Permis de construire du parc photovoltaïque dans la commune de
Le Controis-en-Sologne sur l'ancienne commune de Thenay

Objet : Projet de parc photovoltaïque de Thenay sur la commune de Thenay (Le Controis-en-Sologne)
- demande d'autorisation de permis de construire

Objet : PC 041 059 22 D0090 - Construction d'une centrale photovoltaïque – SAS PHOTOSOL DEVELOPPEMENT - Monsieur David GUINARD - située « Croix des Phages » - RD 30 – Commune de LE-CONTROIS-EN-SOLOGNE (41)

Avis sur -projet photovoltaïque – Thenay

Croix de Phages sur la commune déléguée de Thenay
Zonage du plan local d'urbanisme intercommunal

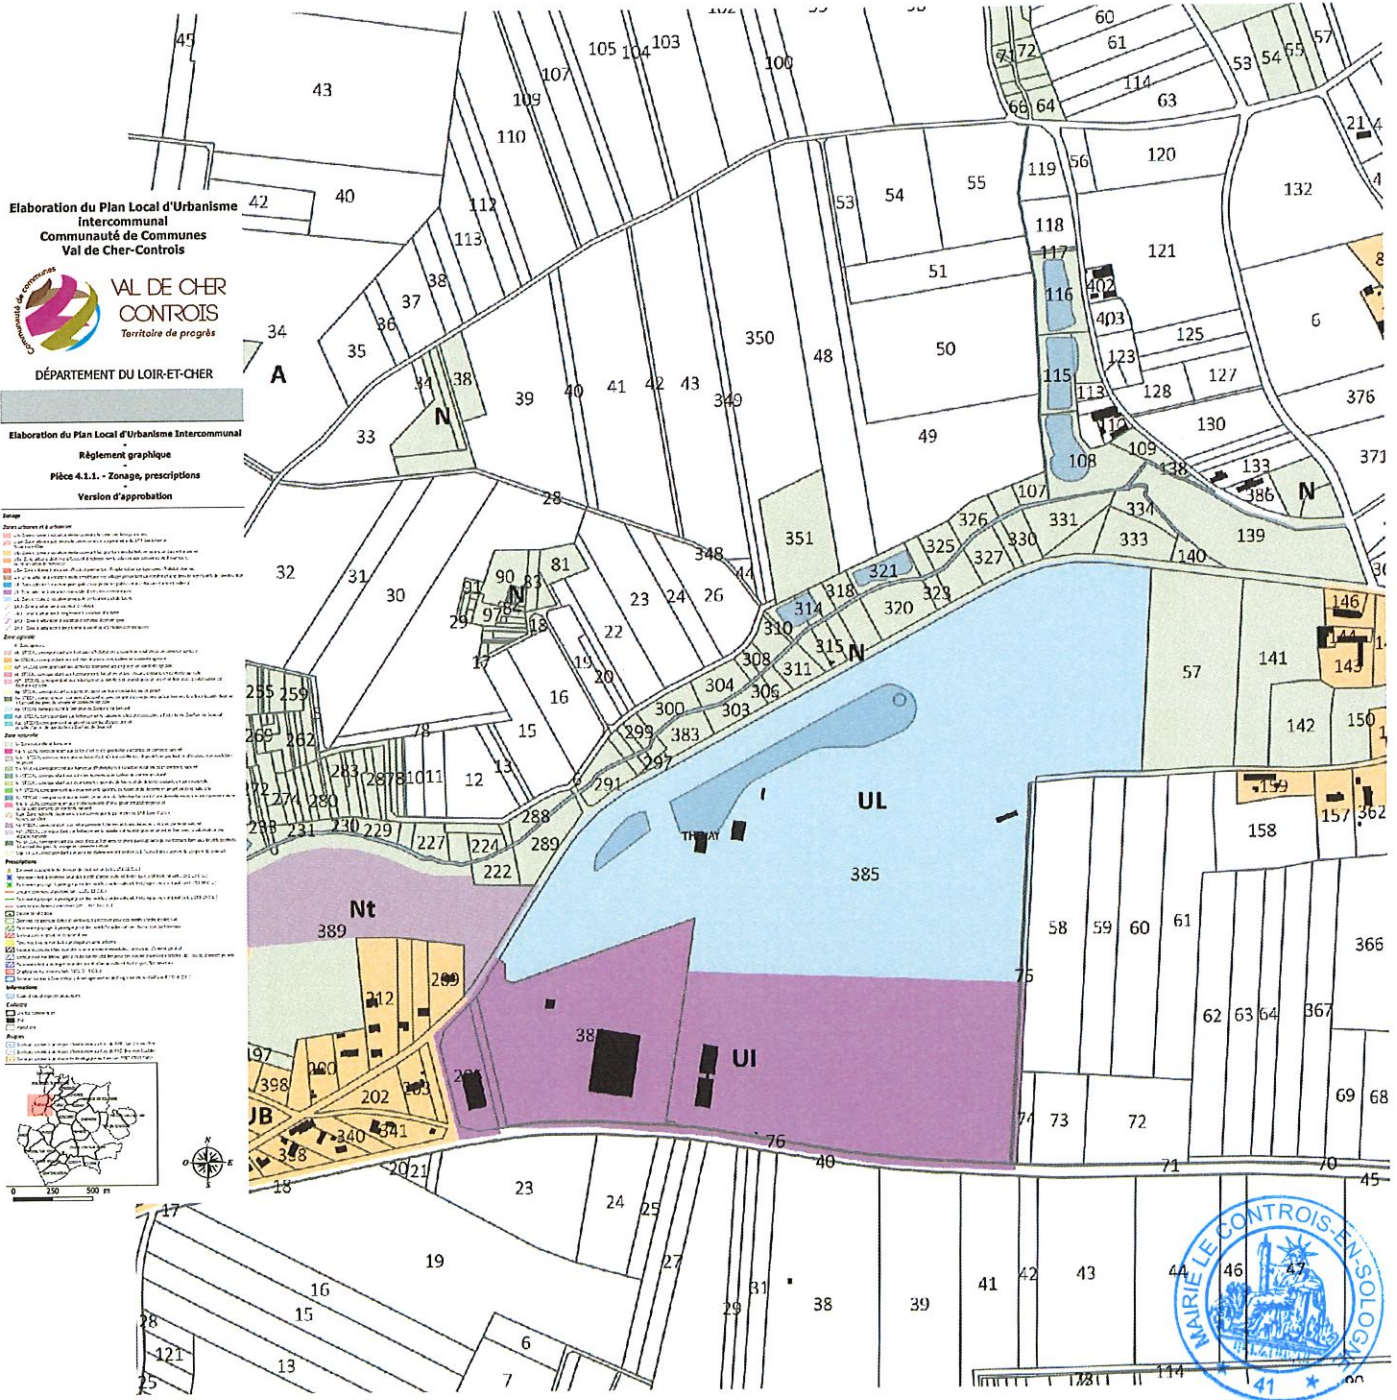
Consommation d'environ 60 000 mètres carrés de zone industrielle (UI).

Croix de Phages sur la commune déléguée de Thenay
Réservoir de biodiversité

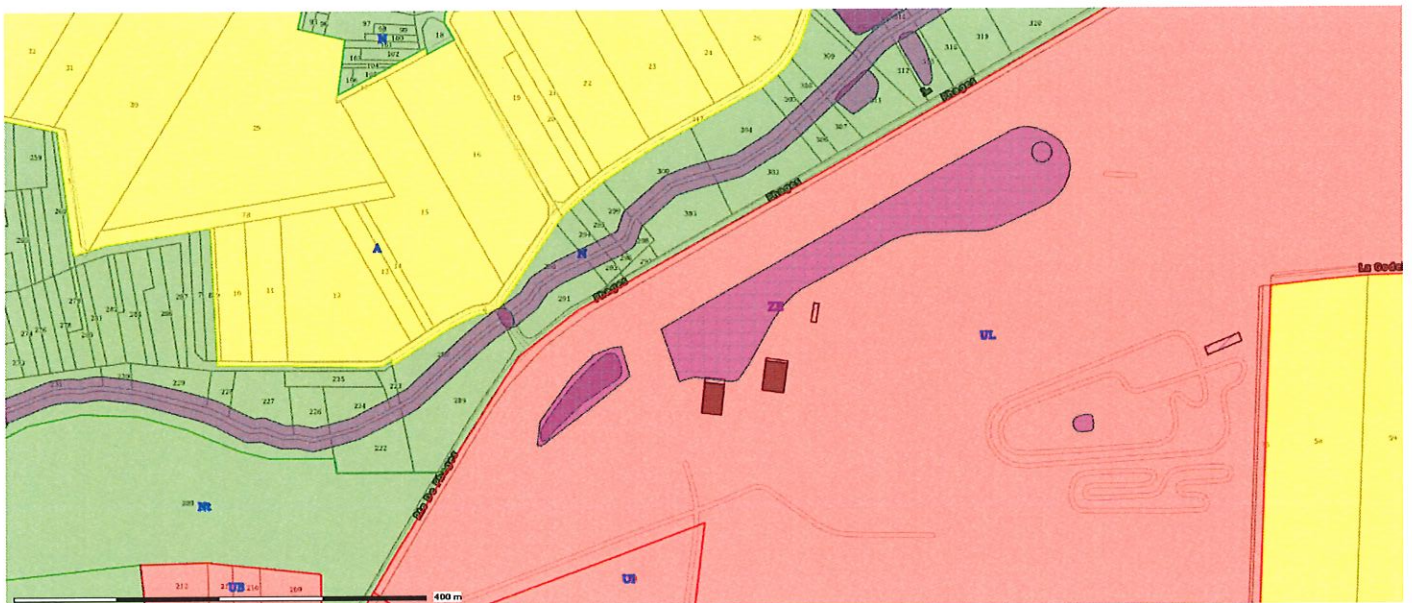
ASPECT EXTERIEUR ET ABORDS	OBSERVATIONS SUR L'ASPECT EXTÉRIEUR DU PROJET (TOITURES, FACADES, CLÔTURES) : Préconisation de 25 cm en pied de clôture comme indiqué dans le PLUi de part le réservoir de biodiversité. SON INTÉGRATION DANS L'ENVIRONNEMENT (PLANTATIONS ET AMÉNAGEMENT DES ABORDS) :
AUTRES	Y A-T-IL LIEU D'IMPOSER DES PRESCRIPTIONS SPÉCIALES ? (cimetière, monument historique, risque naturelle, PPR) Réservoir de biodiversité Canalisation de gaz de Thenay
ACCES	LES CONDITIONS D'ACCES SONT-ELLES SATISFAISANTES ? <input checked="" type="checkbox"/> OUI <input type="checkbox"/> NON OBSERVATIONS : Consultation du Département pour le portail d'accès n°1.
AIRES DE STATIONNEMENT	OBSERVATION DU MAIRE :

Croix de Phages sur la commune déléguée de Thenay
Canalisation de gaz

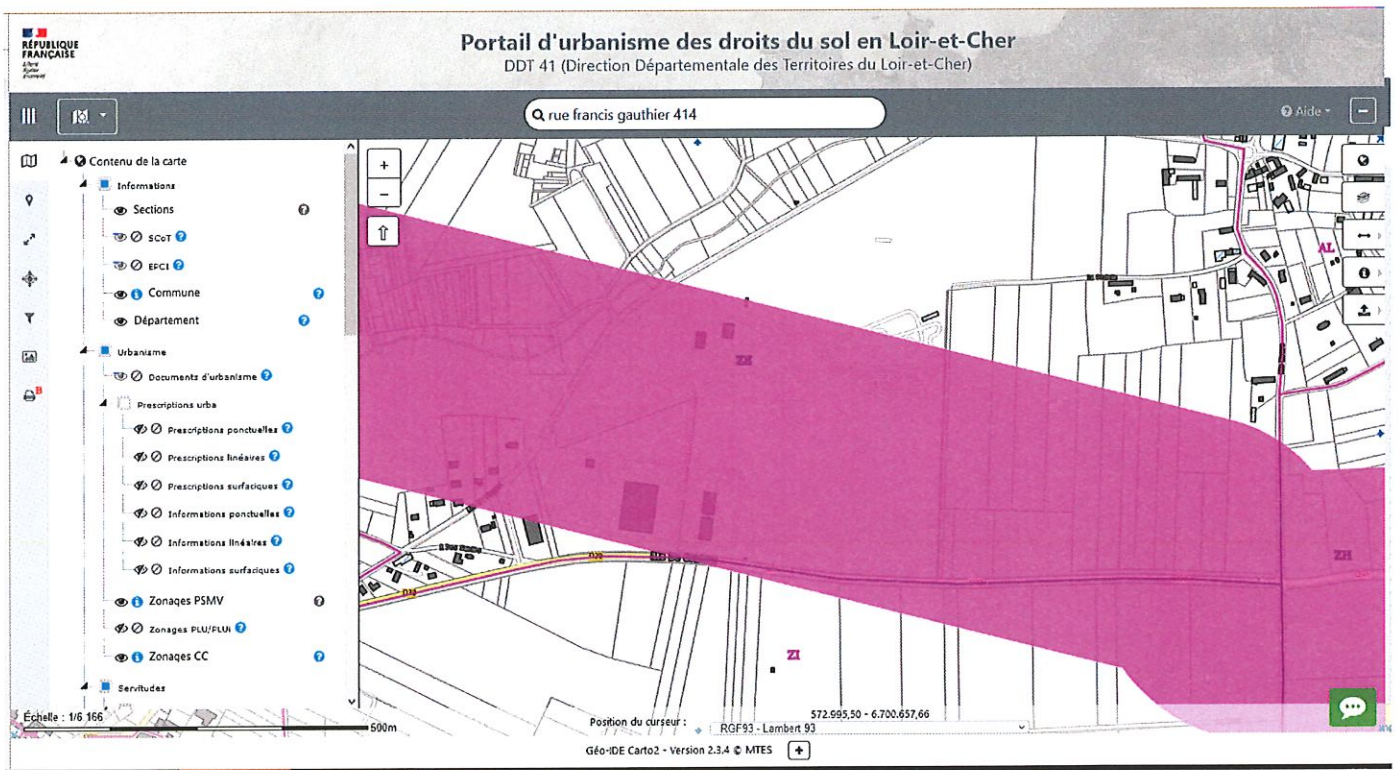
Au vu des éléments fournis, votre projet se situe à l'intérieur de la Servitude d'utilité publique de maîtrise de l'urbanisation du phénomène dangereux de référence majorant.

Nous rappelons que dans cette bande de servitude, seuls les murets de moins de 0,4 m de hauteur et de profondeur ainsi que la plantation d'arbres de moins de 2,7 m de hauteur et dont les racines descendent à moins de 0,6 m, sont autorisés.
